東海第二発電所
11/10 審査会合「まとめ資料」
（11/10 審査会合と追加･修正の比較）

平成３０年１月１９日
日本原子力発電株式会社

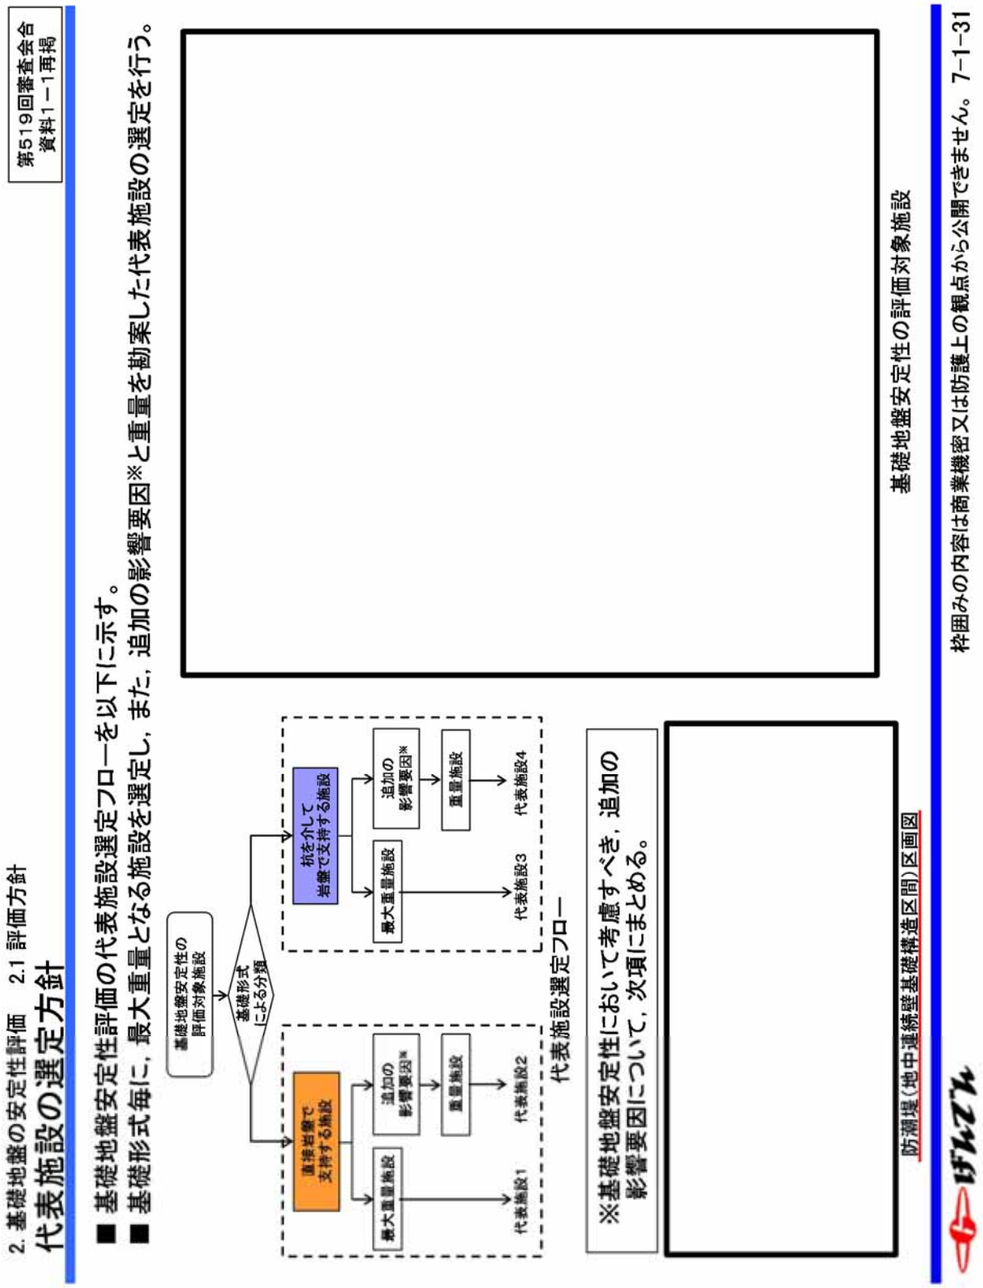
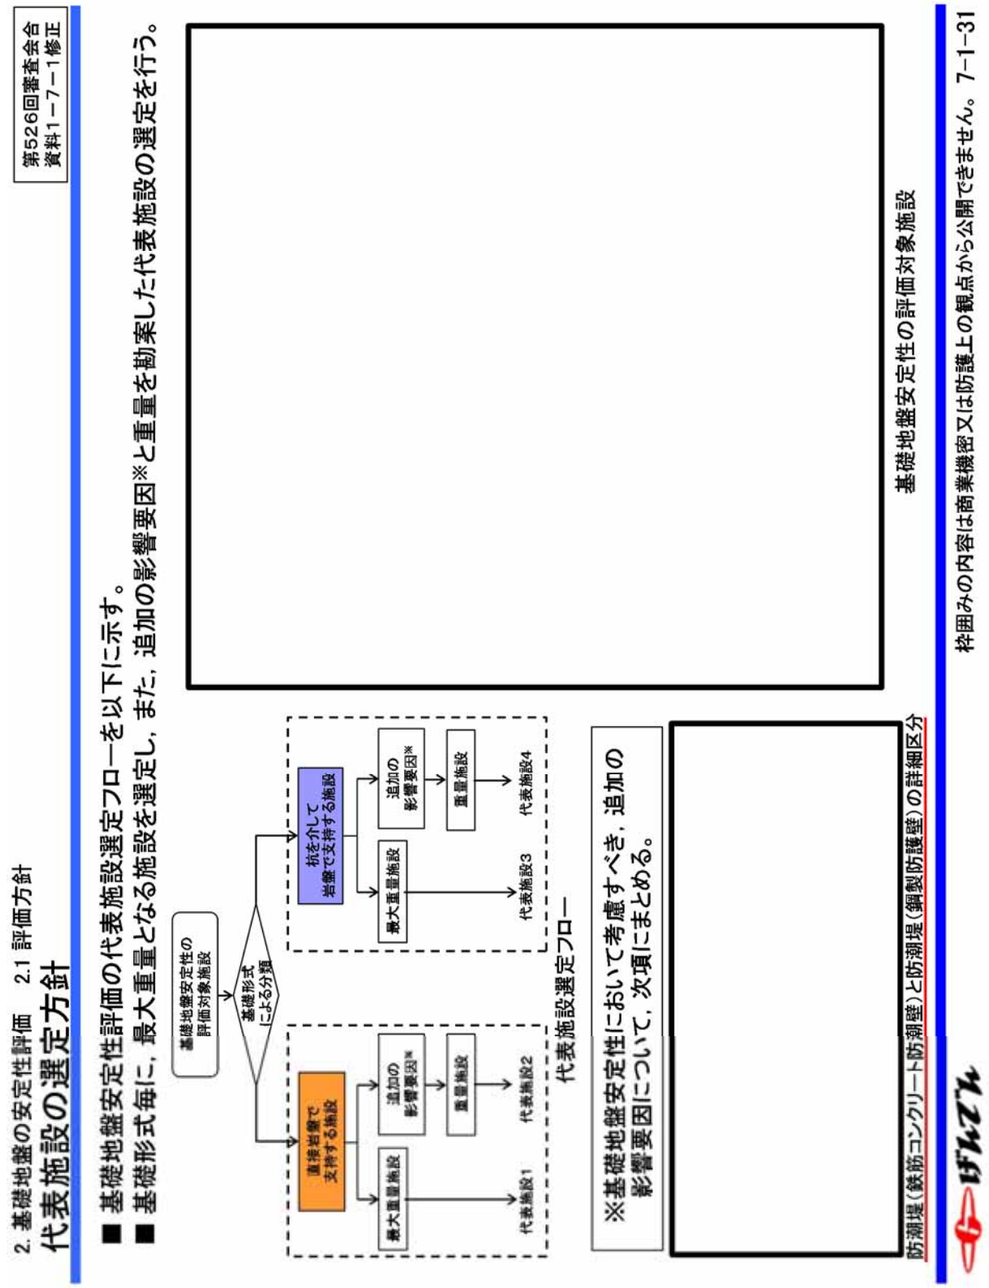
第 526 回審査会合資料（平成 29 年 11 月 10 日）	追記・修正	追記・修正理由

施設名称の変更

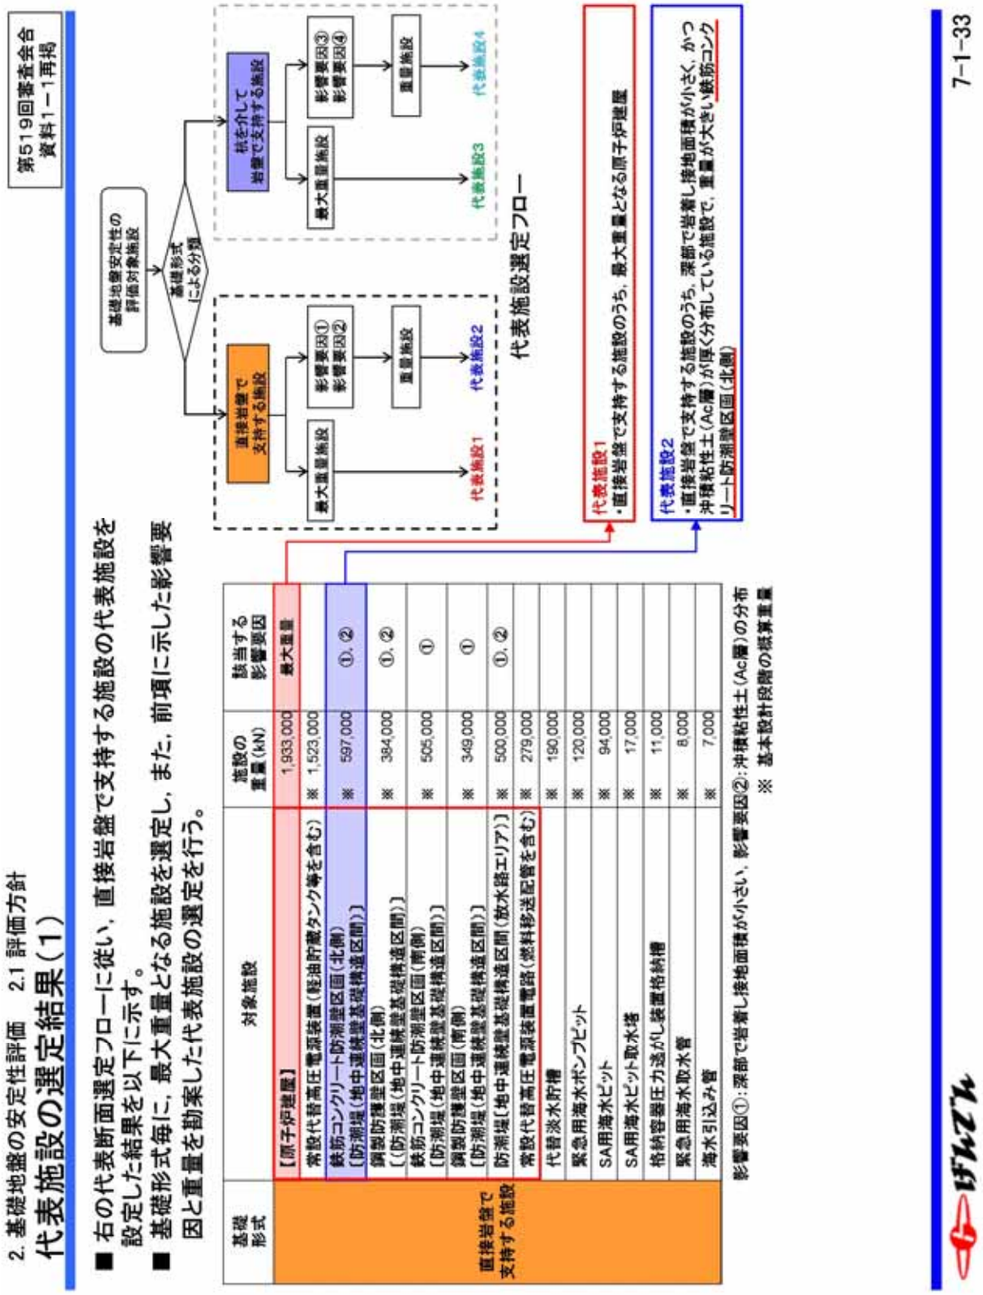
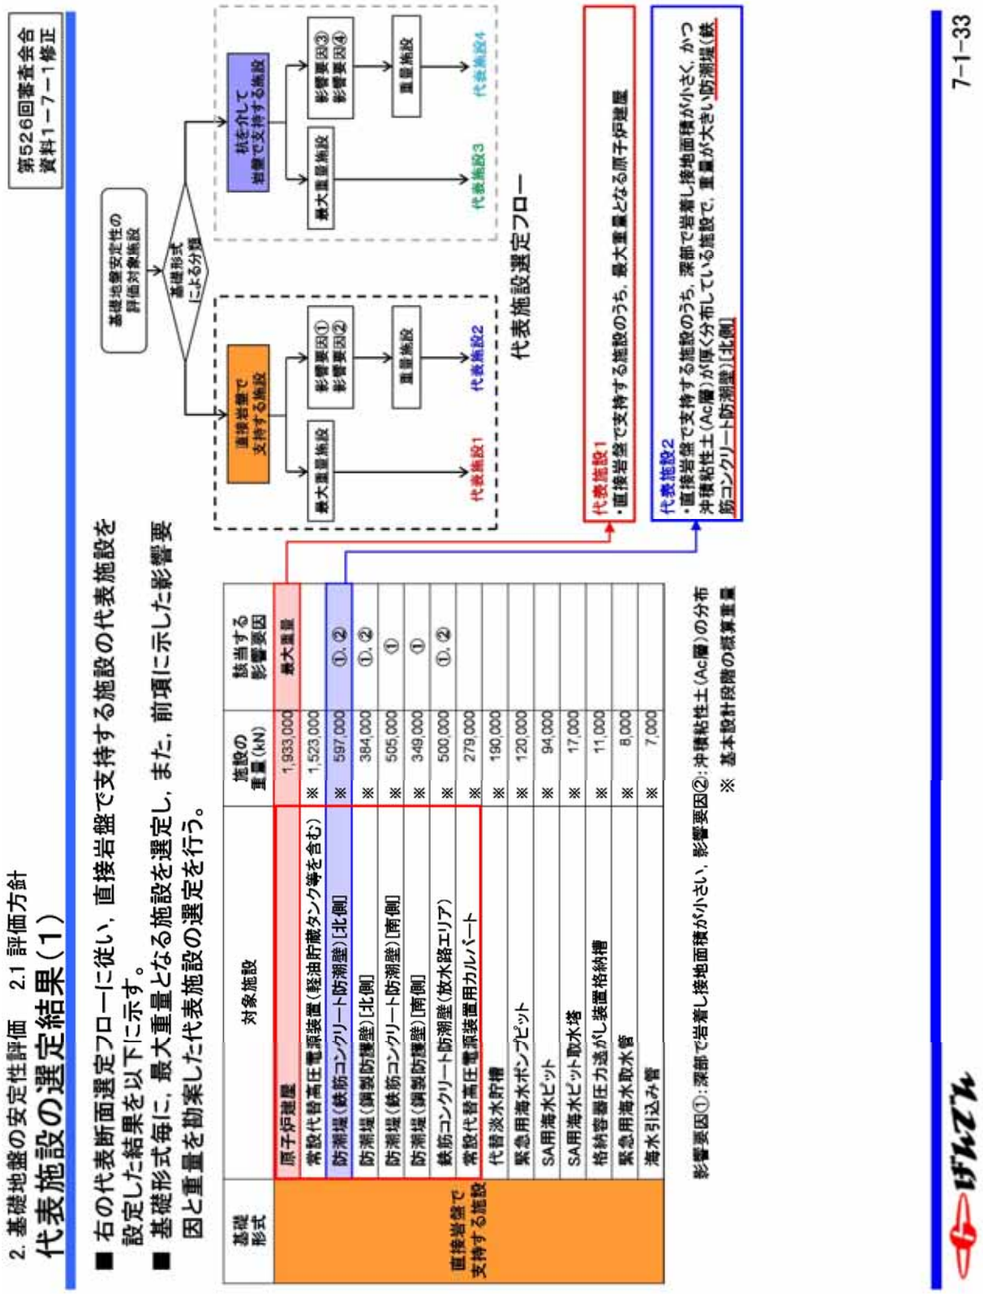
第 526 回審査会合資料（平成 29 年 11 月 10 日）	追記・修正	追記・修正理由

施設名称の変更

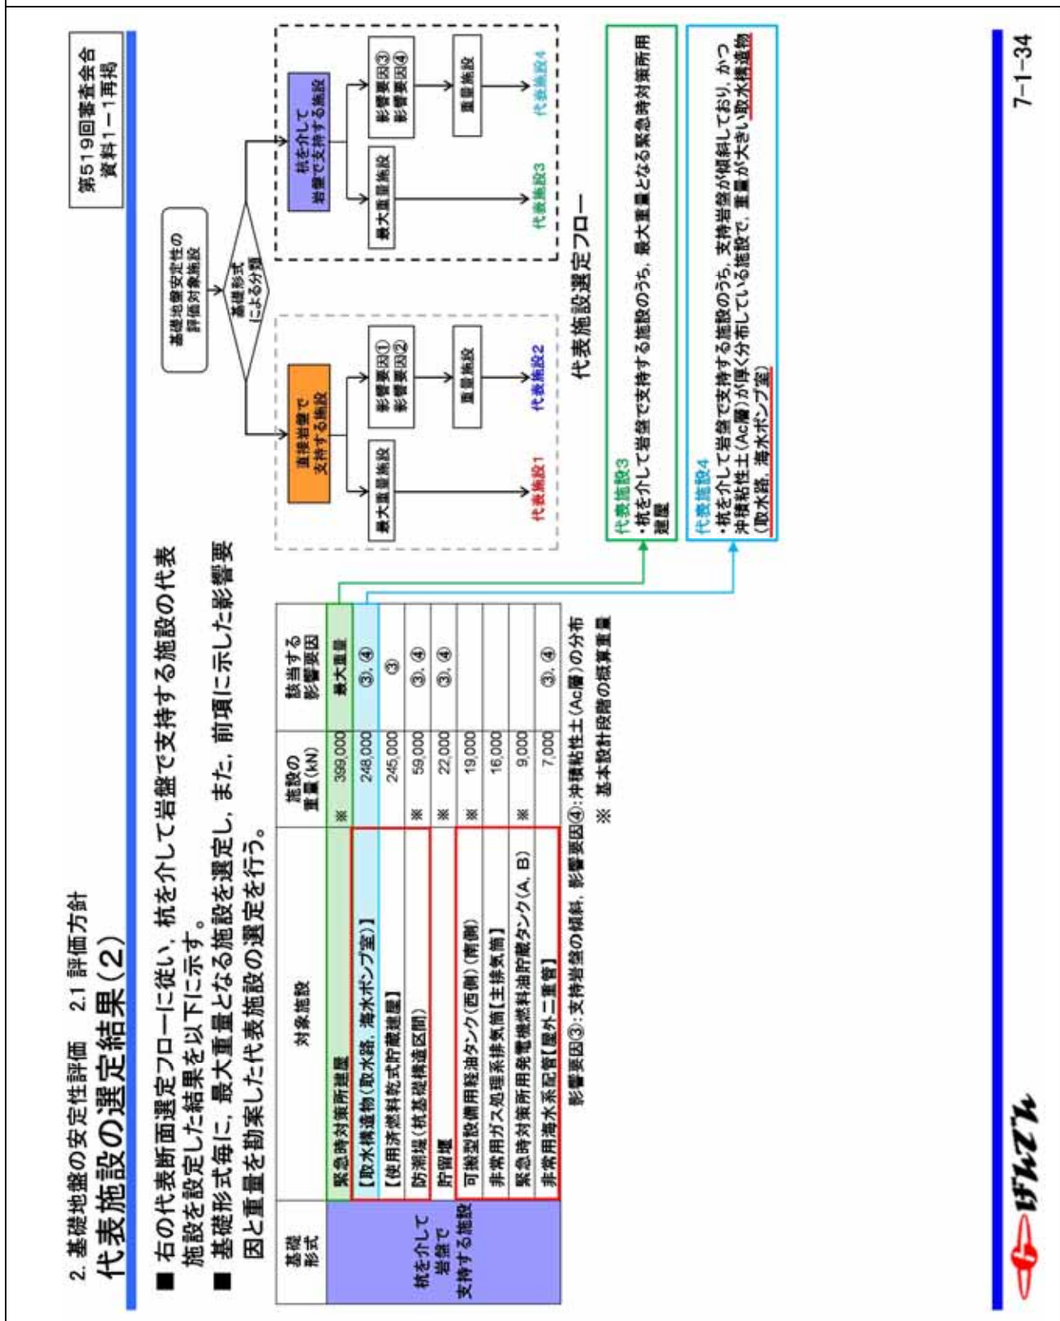
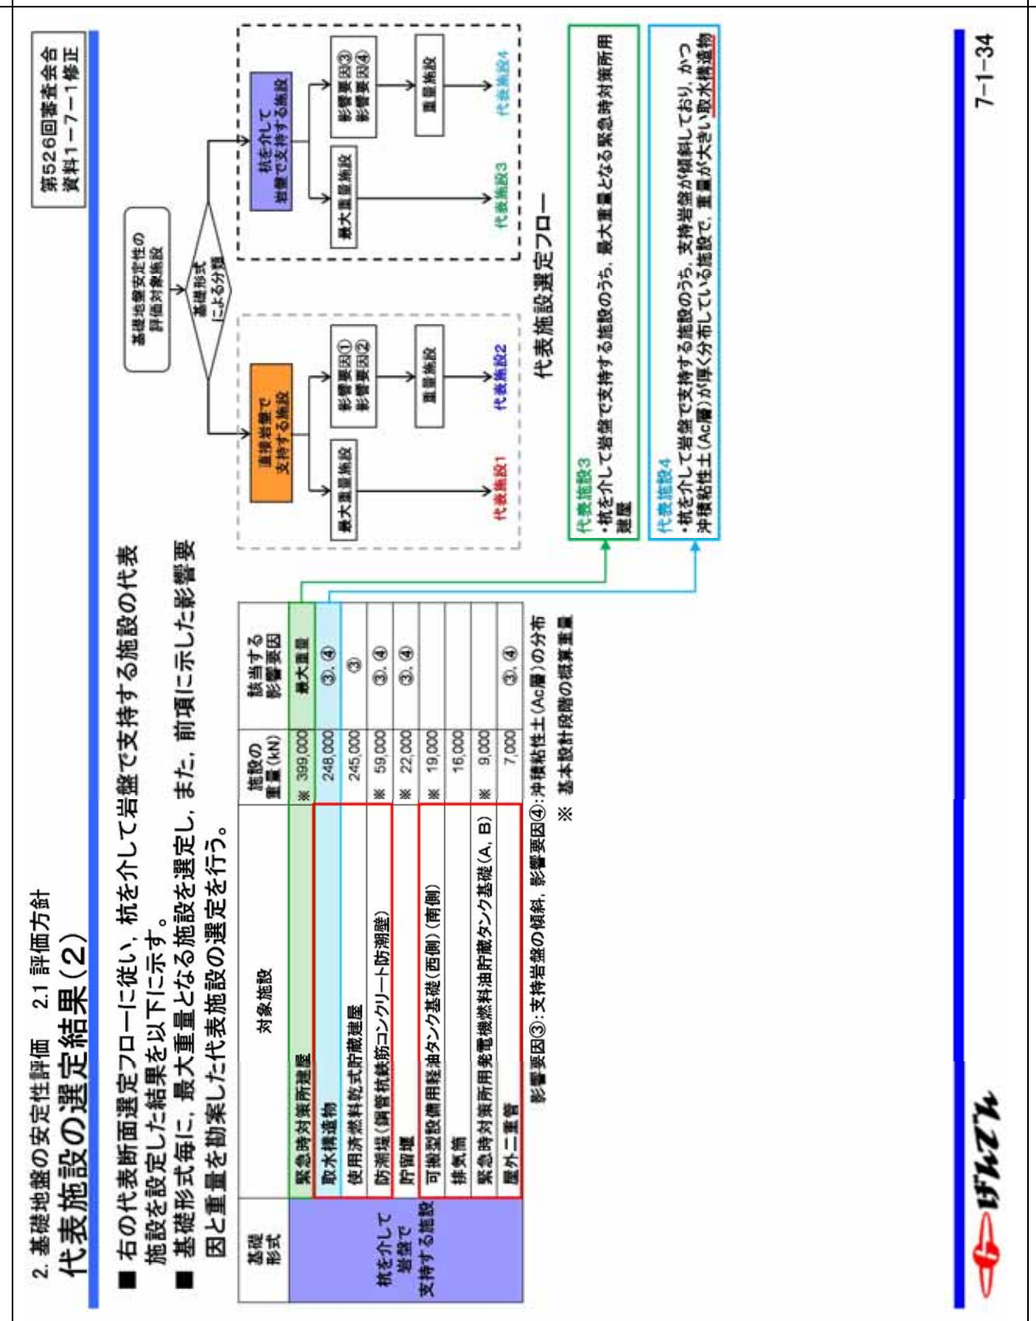
第 526 回審査会合資料（平成 29 年 11 月 10 日）	追記・修正	追記・修正理由

施設名称の変更

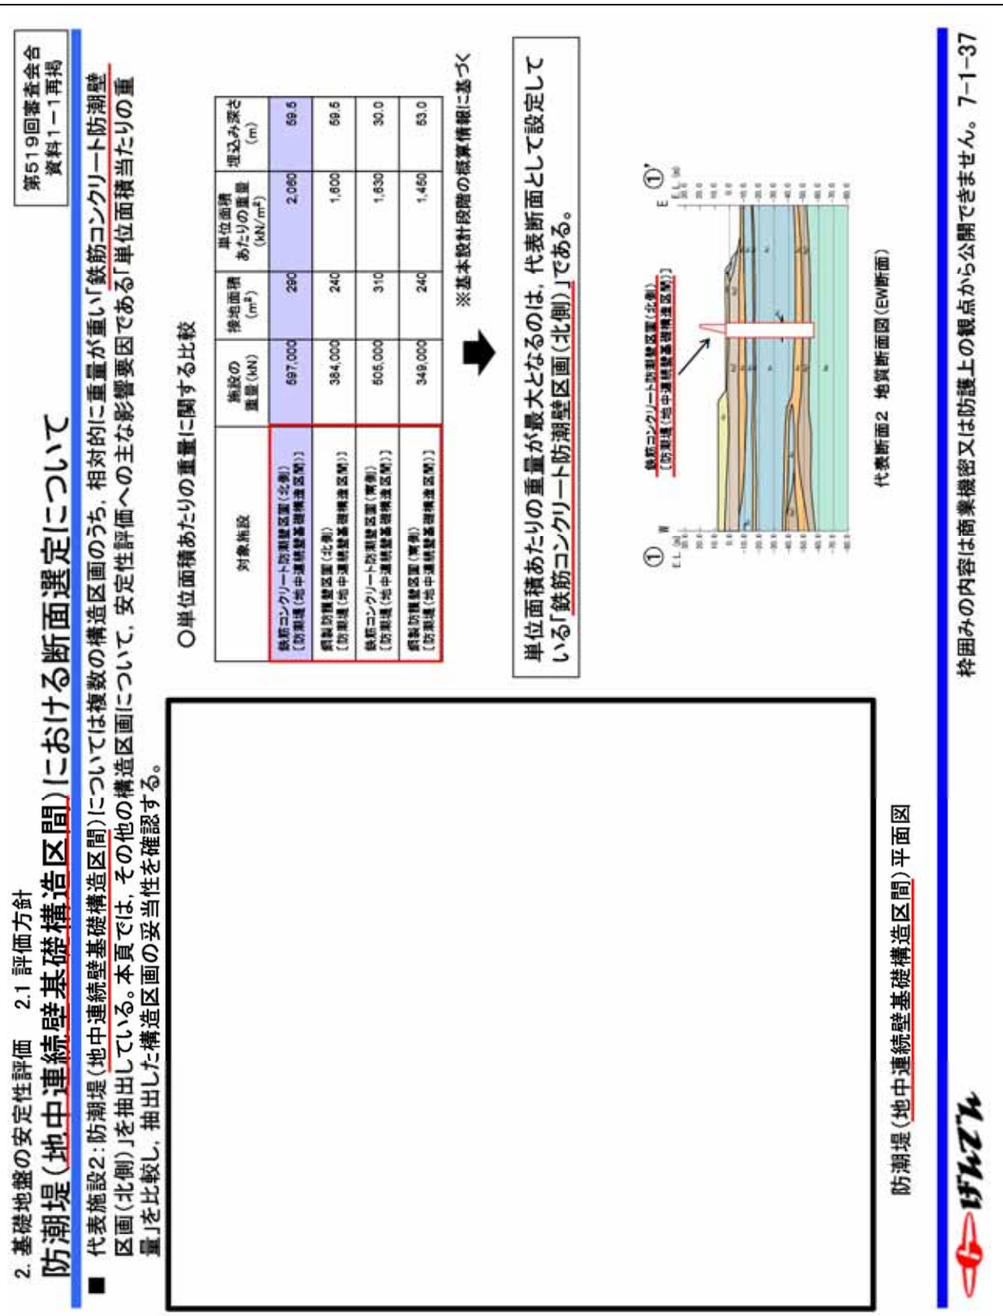
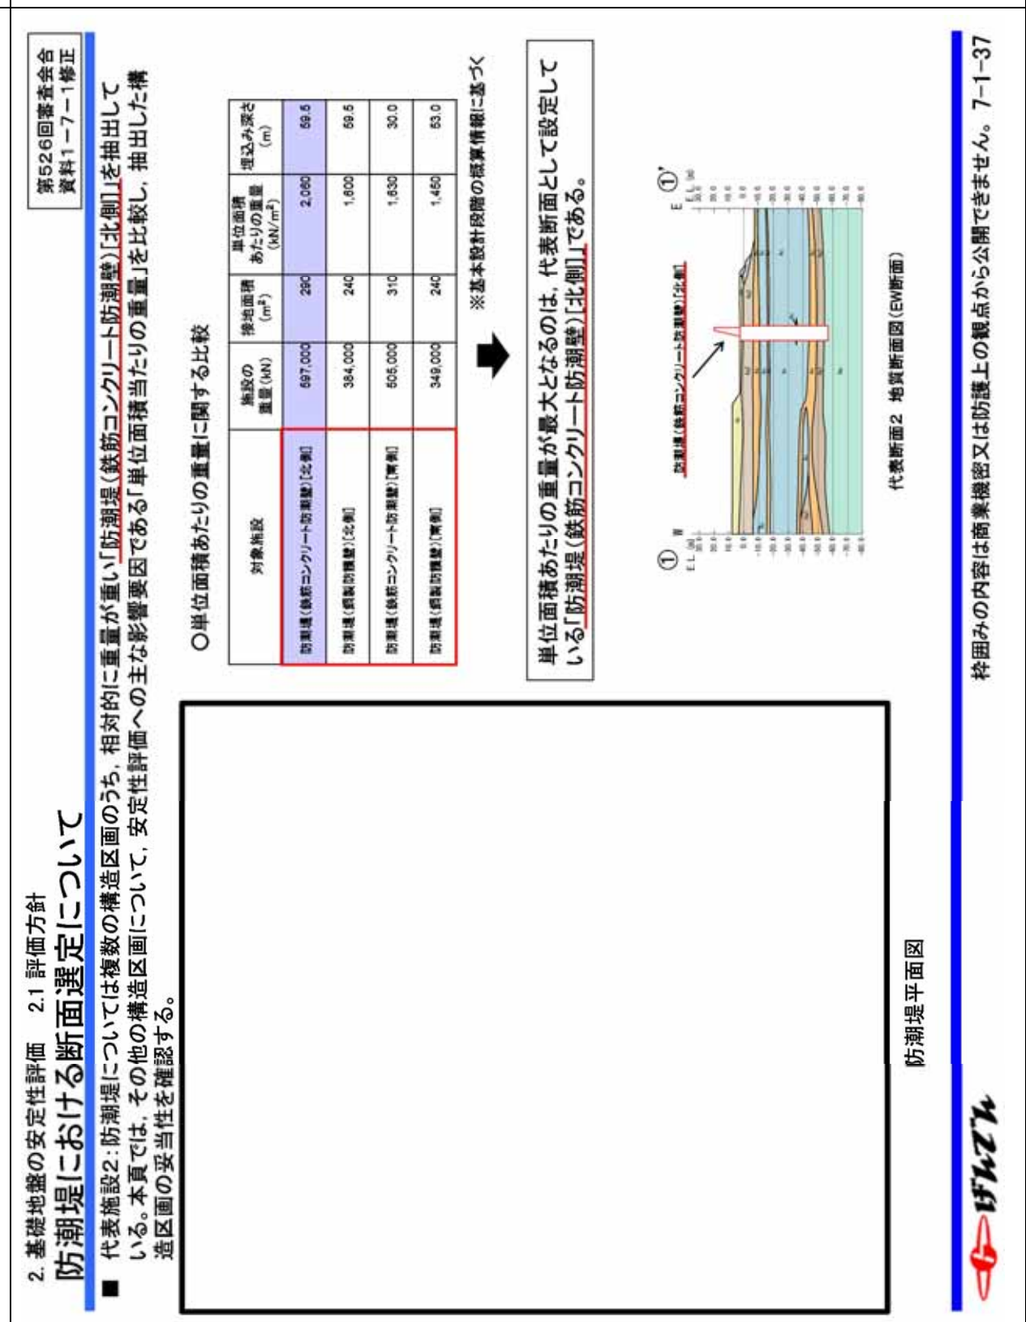
第 526 回審査会合資料（平成 29 年 11 月 10 日）	追記・修正	追記・修正理由

施設名称の変更
